生産終了予定商品

リモートターミナル

推奨代替商品

2005年10月末生産終了予定

形DRT1-Tタイプから形DRT2-16TAタイプに置換え時の電源処理について

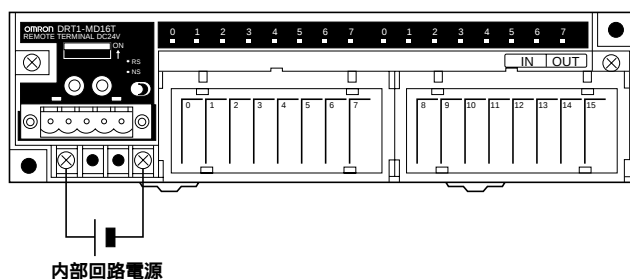
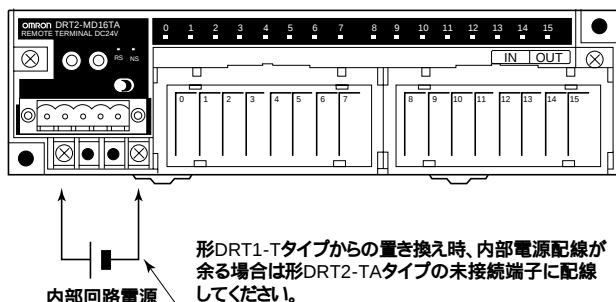
形DRT2-TAタイプは、形DRT1-Tタイプと異なり内部回路電源供給用の配線が必要ありません。

形DRT2-TAタイプには未接続 (NC) 端子がありますので、形DRT1-Tタイプからの置換え時に内部回路電源の配線を撤去できない場合は未接続端子をご使用ください。

形DRT2-TAタイプでは、この電源配線が不要となります。(通信電源から供給)

形DRT1-Tタイプからの置き換え時、内部電源配線が余る場合は形DRT2-TAタイプの未接続端子に配線してください。
